廃炉発官 R 1 第 4 7 号  
令和元年 7 月 2 日

福島第一原子力発電所 特定原子力施設に係る実施計画 変更認可申請書の  
一部補正について

平成31年2月13日付け廃炉発官30第283号をもって申請しました福島第一原子力発電所 特定原子力施設に係る実施計画 変更認可申請書を別紙のとおり一部補正をいたします。

中低濃度タンク（G 1，G 4 南エリア）の設置に関する変更に伴い、下記の通り補正を行う。併せて、原規規発第 1902139 号及び原規規発第 1902224 号にて認可された実施計画の反映を行う。

図-1 汚染水処理設備等の全体概要図 (2/2)

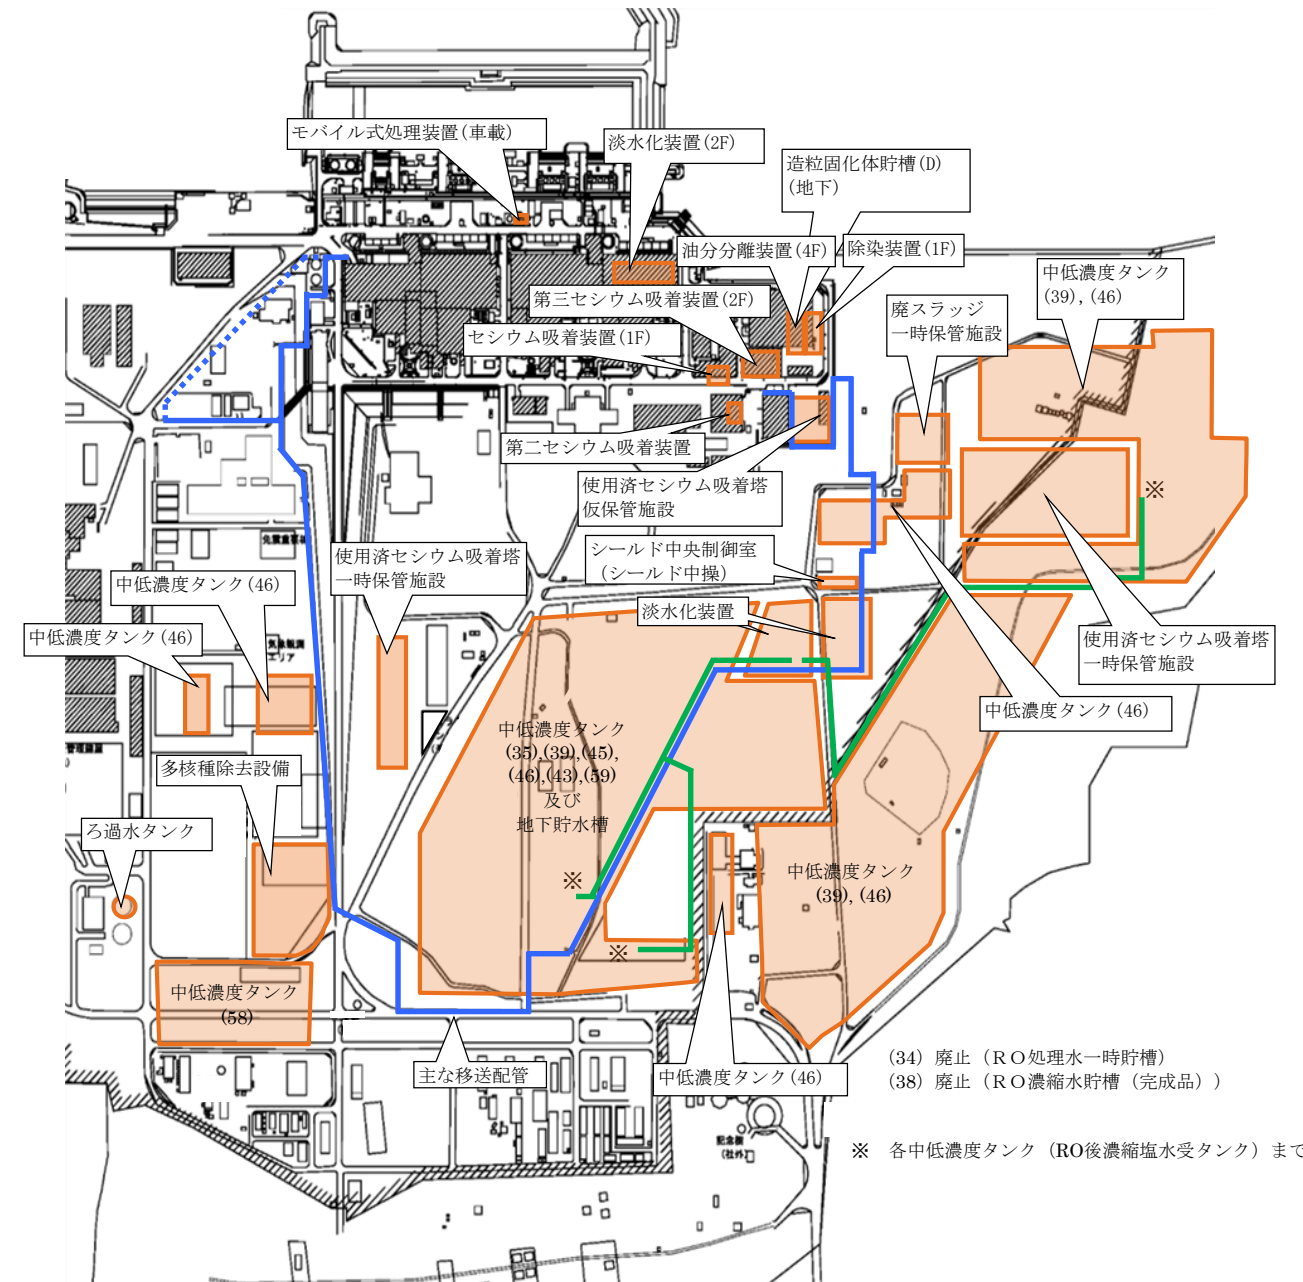
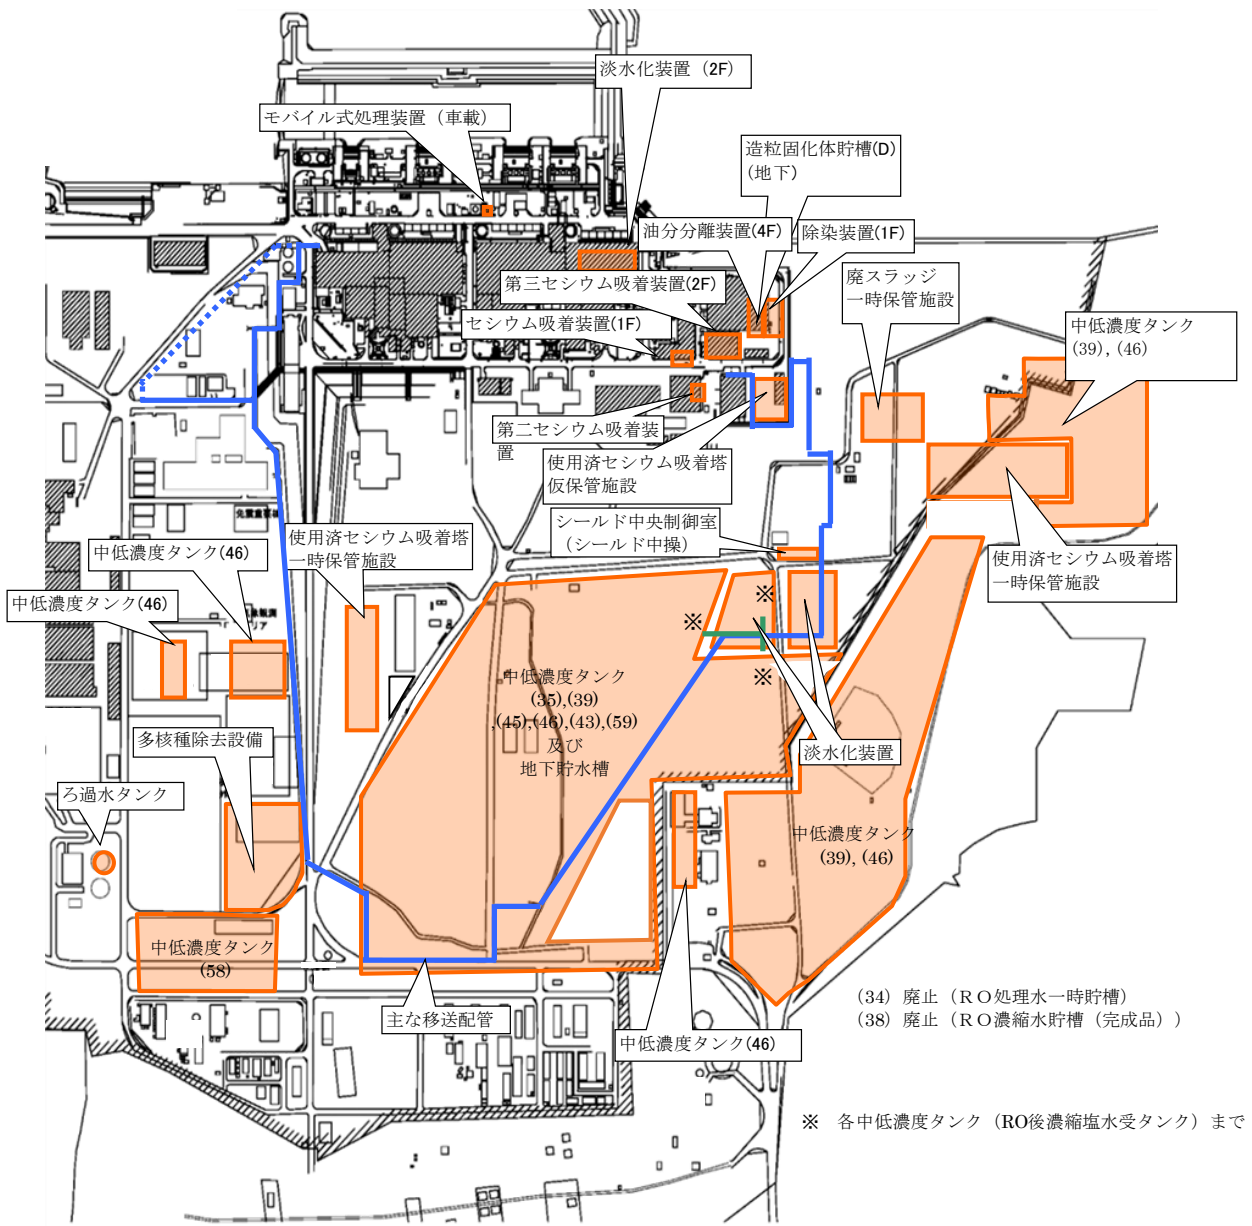
変更前	変更後	変更理由
<p>2.5 汚染水処理設備等 (中略)</p> <p>2.5.2 基本仕様 2.5.2.1 主要仕様 2.5.2.1.1 汚染水処理設備, 貯留設備 (タンク等) 及び関連設備 (移送配管, 移送ポンプ等) (中略)</p> <p>(46) 多核種処理水貯槽<sup>※1,3</sup> 合計容量 (公称) <u>1,020,549</u> m<sup>3</sup> (必要に応じて増設) 基数 <u>728 基</u> (必要に応じて増設) 容量 (単基) 700m<sup>3</sup>, 1,000m<sup>3</sup>, 1,060m<sup>3</sup>, 1,140m<sup>3</sup>, 1,160m<sup>3</sup>, 1,200m<sup>3</sup>, 1,220 m<sup>3</sup>, 1,235m<sup>3</sup>, 1,330m<sup>3</sup>, 1,356m<sup>3</sup>, 2,400m<sup>3</sup>, 2,900m<sup>3</sup>/基<sup>※2</sup> 材 料 SS400, SM400A, SM400B, SM400C, SM490A, SM490C 板厚 (側板) 12mm (700m<sup>3</sup>, 1,000m<sup>3</sup>, 1,160m<sup>3</sup>, 1,200m<sup>3</sup>, 1,220m<sup>3</sup>, 1,235m<sup>3</sup>, 1,330m<sup>3</sup>, 1,356m<sup>3</sup>), 18.8mm (2,400m<sup>3</sup>), 15mm (1,000 m<sup>3</sup>, 1,060m<sup>3</sup>, 1,140m<sup>3</sup>, 1,330m<sup>3</sup>, 2,900m<sup>3</sup>), 16mm (700m<sup>3</sup>)</p> <p>※1 公称容量であり, 運用上の容量は公称容量とは異なる。 ※2 運用上の容量は, 水位計 100%までの容量とする。 ※3 今後増設するタンク (J 6, K 1 北, K 2, K 1 南, H 1, J 7, J 4 (1,160m<sup>3</sup>), H 1 東, J 8, K 3, J 9, K 4, H 2, H 4 北, H 4 南, G 1 南, H 5, H 6 (I), B, B 南, H 3, H 6 (II), G 6 エリア) は, 公称容量を運用水位上限と する。</p> <p>(中略)</p> <p>(64) 2号機廃棄物処理建屋滞留水移送ポンプ (完成品)</p> <p>(中略)</p> <p>※1 公称容量であり, 運用上の容量は公称容量とは異なる。 ※2 運用上の容量は, 水位計 100%までの容量とする。 ※3 今後増設するタンク (J 6, K 1 北, K 2, K 1 南, H 1, J 7, J 4 (1,160m<sup>3</sup>), H 1 東, J 8, K 3, J 9, K 4, H 2, H 4 北, H 4 南, G 1 南, H 5, H 6 (I), B, B 南, H 3, H 6 (II), G 6 エリア) は, 公称容量を運用水位上限と する。</p> <p>(中略)</p>	<p>2.5 汚染水処理設備等 (中略)</p> <p>2.5.2 基本仕様 2.5.2.1 主要仕様 2.5.2.1.1 汚染水処理設備, 貯留設備 (タンク等) 及び関連設備 (移送配管, 移送ポンプ等) (中略)</p> <p>(46) 多核種処理水貯槽<sup>※1,3</sup> 合計容量 (公称) <u>1,145,301</u> m<sup>3</sup> (必要に応じて増設) 基数 <u>820 基</u> (必要に応じて増設) 容量 (単基) 700m<sup>3</sup>, 1,000m<sup>3</sup>, 1,060m<sup>3</sup>, 1,140m<sup>3</sup>, 1,160m<sup>3</sup>, 1,200m<sup>3</sup>, 1,220 m<sup>3</sup>, 1,235m<sup>3</sup>, 1,330m<sup>3</sup>, 1,356m<sup>3</sup>, 2,400m<sup>3</sup>, 2,900m<sup>3</sup>/基<sup>※2</sup> 材 料 SS400, SM400A, SM400B, SM400C, SM490A, SM490C 板厚 (側板) 12mm (700m<sup>3</sup>, 1,000m<sup>3</sup>, 1,160m<sup>3</sup>, 1,200m<sup>3</sup>, 1,220m<sup>3</sup>, 1,235m<sup>3</sup>, 1,330m<sup>3</sup>, 1,356m<sup>3</sup>), 18.8mm (2,400m<sup>3</sup>), 15mm (1,000 m<sup>3</sup>, 1,060m<sup>3</sup>, 1,140m<sup>3</sup>, 1,330m<sup>3</sup>, 2,900m<sup>3</sup>), 16mm (700m<sup>3</sup>)</p> <p>※1 公称容量であり, 運用上の容量は公称容量とは異なる。 ※2 運用上の容量は, 水位計 100%までの容量とする。 ※3 今後増設するタンク (J 6, K 1 北, K 2, K 1 南, H 1, J 7, J 4 (1,160m<sup>3</sup>), H 1 東, J 8, K 3, J 9, K 4, H 2, H 4 北, H 4 南, G 1 南, H 5, H 6 (I), B, B 南, H 3, H 6 (II), G 6 <u>.G 1, G 4 南</u> エリア) は, 公称容量を運 用水位上限とする。</p> <p>(中略)</p> <p>(64) 2号機廃棄物処理建屋滞留水移送ポンプ (完成品)</p> <p>(中略)</p> <p>※1 公称容量であり, 運用上の容量は公称容量とは異なる。 ※2 運用上の容量は, 水位計 100%までの容量とする。 ※3 今後増設するタンク (J 6, K 1 北, K 2, K 1 南, H 1, J 7, J 4 (1,160m<sup>3</sup>), H 1 東, J 8, K 3, J 9, K 4, H 2, H 4 北, H 4 南, G 1 南, H 5, H 6 (I), B, B 南, H 3, H 6 (II), G 6 <u>.G 1, G 4 南</u> エリア) は, 公称容量を運 用水位上限とする。</p> <p>(中略)</p>	<p>G1, G4南エリ アタンク設置に 伴う記載変更及 び追加</p> <p>G1, G4南エリ アタンク設置に 伴う記載追加</p> <p>G1, G4南エリ アタンク設置に 伴う記載追加及 び適正化</p>

変更理由

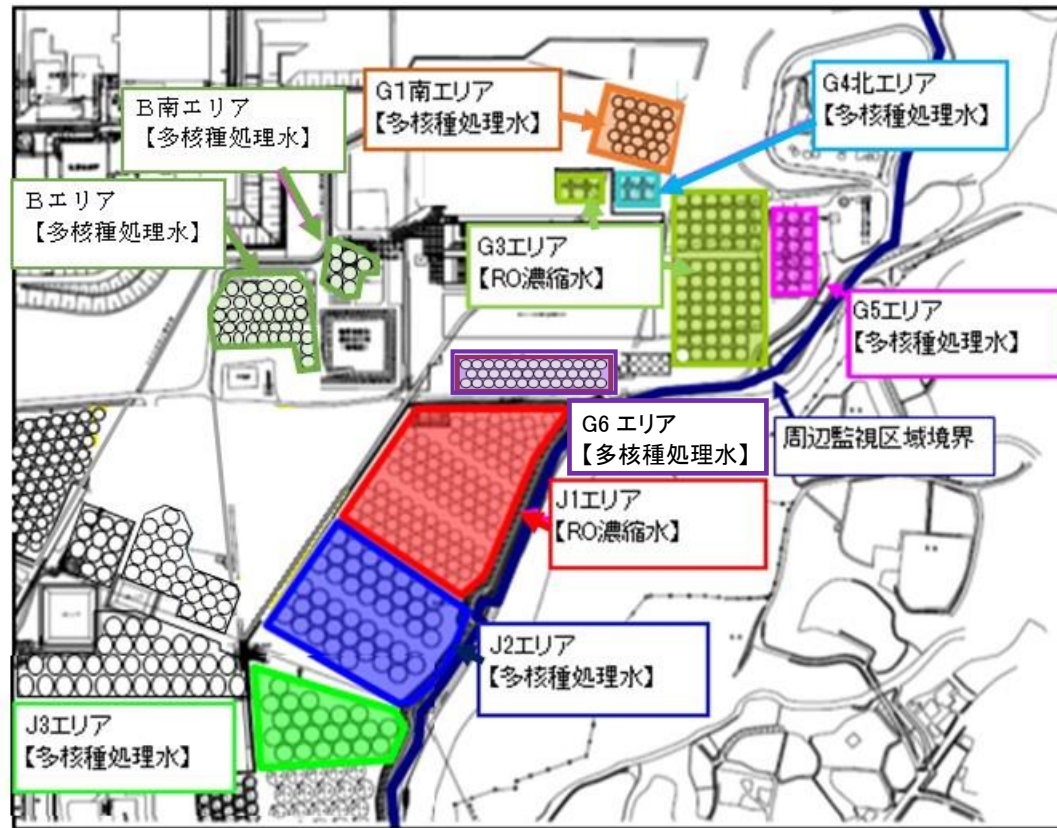
変更前	変更後	変更理由
<p style="text-align: right;">別紙-7</p> <p>中低濃度タンク（円筒型）からの直接線ならびにスカイシャイン線による実効線量 （中略）</p> <p>2. 評価結果 2.1 多核種処理水貯槽 （中略）</p> <p><u>（現行記載なし）</u></p> <p>（中略）</p>	<p style="text-align: right;">別紙-7</p> <p>中低濃度タンク（円筒型）からの直接線ならびにスカイシャイン線による実効線量 （中略）</p> <p>2. 評価結果 2.1 多核種処理水貯槽 （中略）</p> <p><u>2.1.23 G1エリア</u> <u>最寄りの線量評価点（No.7）における直接線・スカイシャイン線の評価結果は、<math>1.0 \times 10^{-4}</math> mSv/y 未満であり、敷地境界線量に及ぼす影響は小さい。また、敷地境界線上の最大線量評価点（No.70）（2019年2月現在）における直接線・スカイシャイン線の評価結果は、<math>1.0 \times 10^{-5}</math> mSv/y 未満であり、敷地境界線量に及ぼす影響は小さい。</u></p> <p><u>2.1.24 G4南エリア</u> <u>最寄りの線量評価点（No.5）における直接線・スカイシャイン線の評価結果は、<math>1.0 \times 10^{-4}</math> mSv/y 未満であり、敷地境界線量に及ぼす影響は小さい。また、敷地境界線上の最大線量評価点（No.70）（2019年2月現在）における直接線・スカイシャイン線の評価結果は、<math>1.0 \times 10^{-5}</math> mSv/y 未満であり、敷地境界線量に及ぼす影響は小さい。</u></p> <p>（中略）</p>	<p>G1エリアタンク設置に伴う記載追加</p> <p>G4南エリアタンク設置に伴う記載追加</p>

タンクエリア全体図

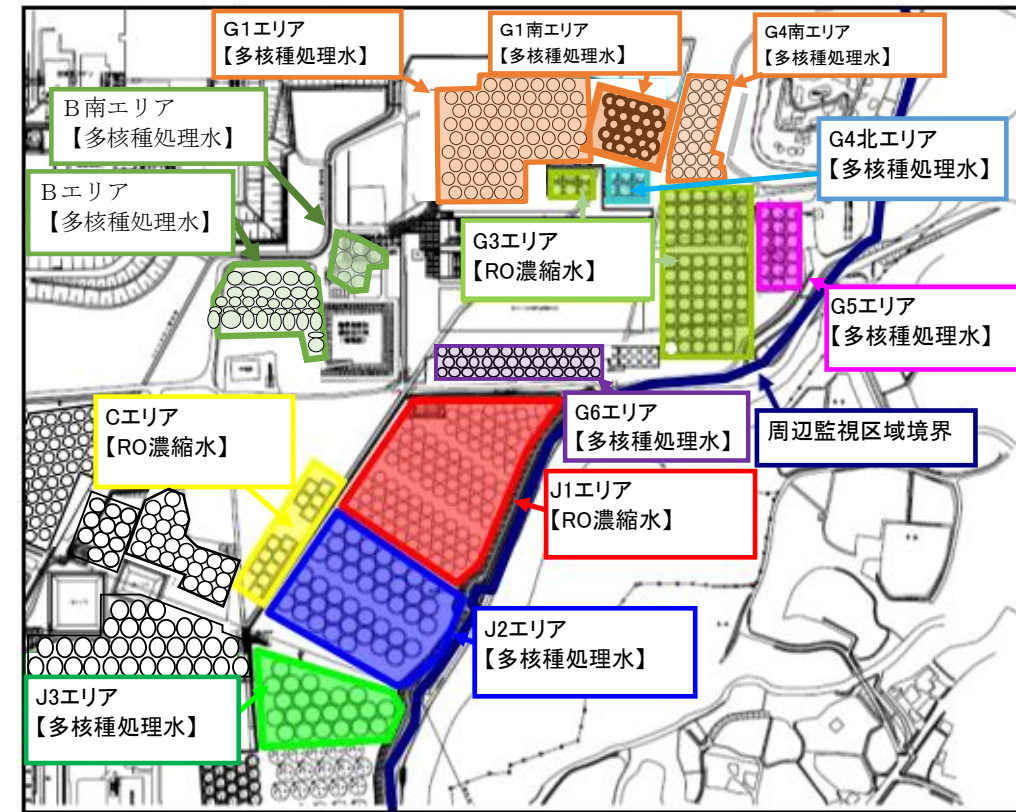
G1, G4南エリアタンク設置に伴う記載追加

タンクエリア詳細図

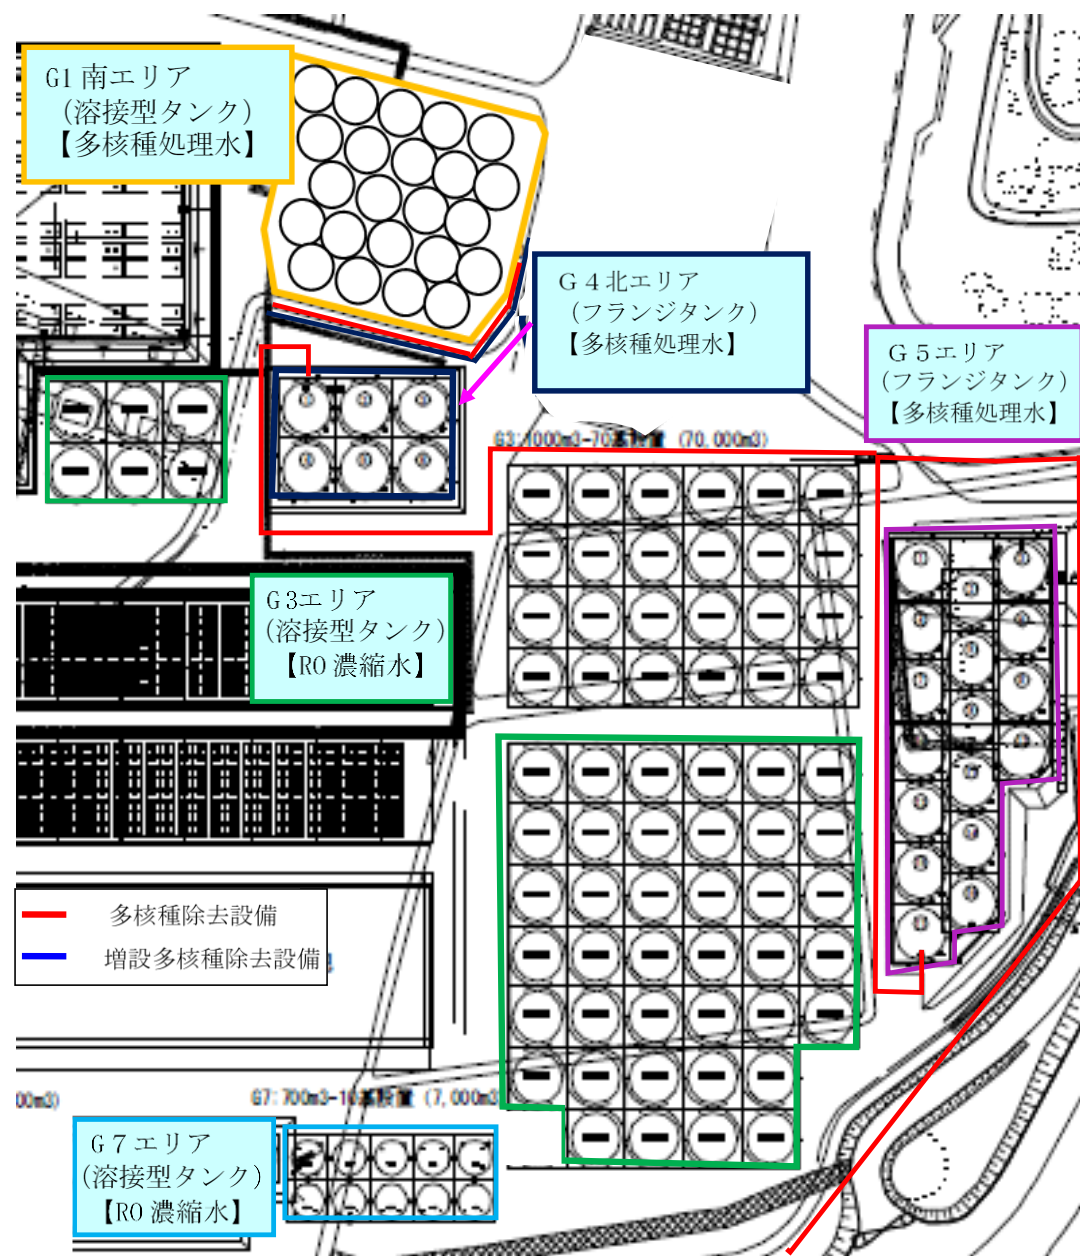
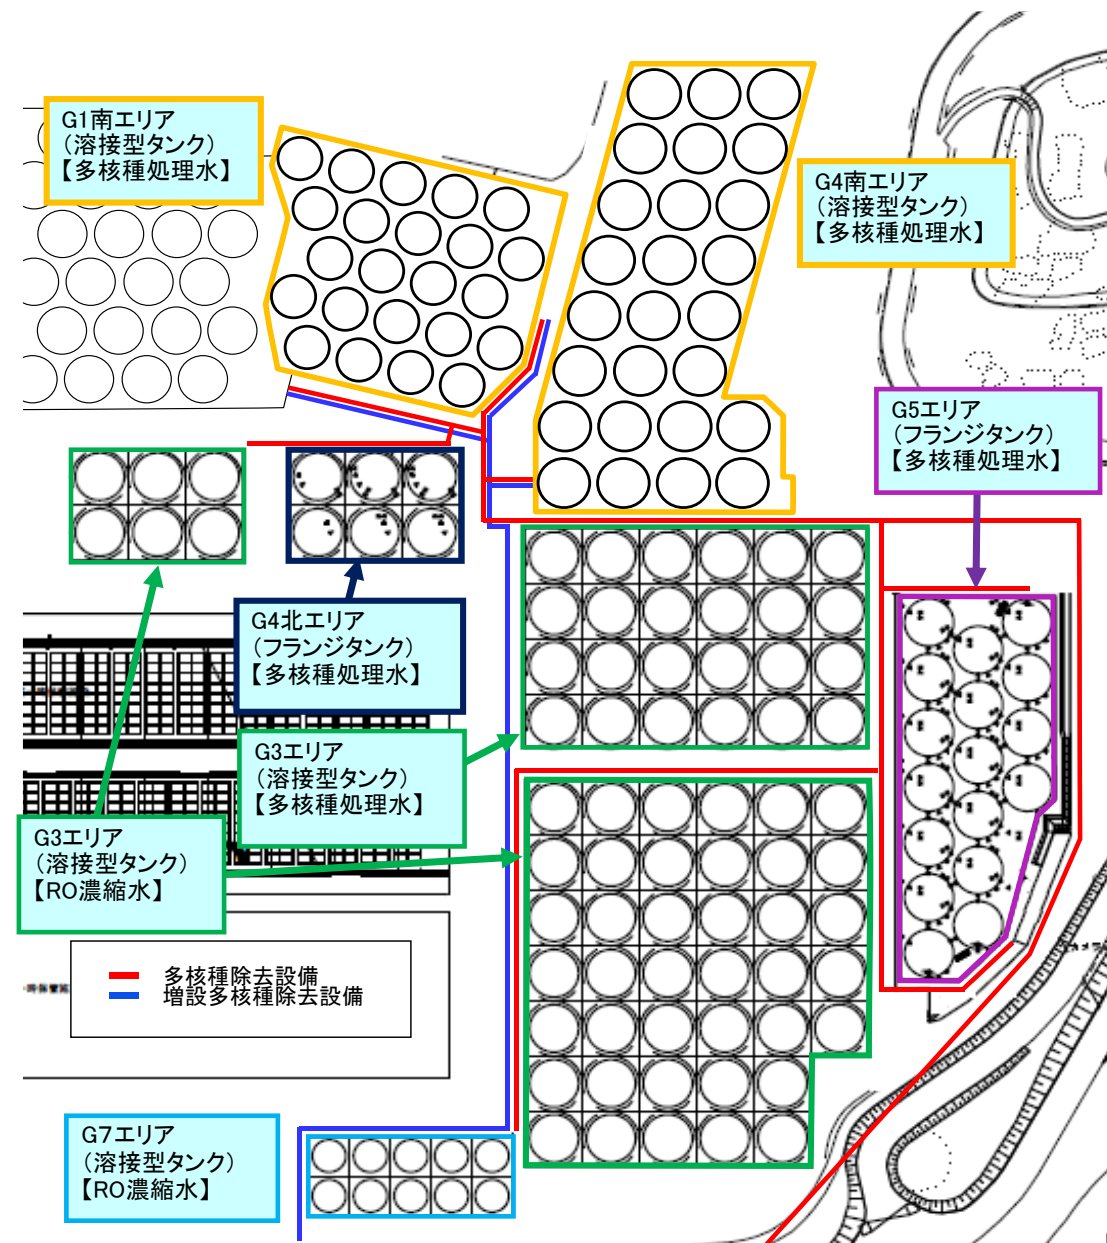
G4南エリアタンク設置に伴う記載の追加及び適正化
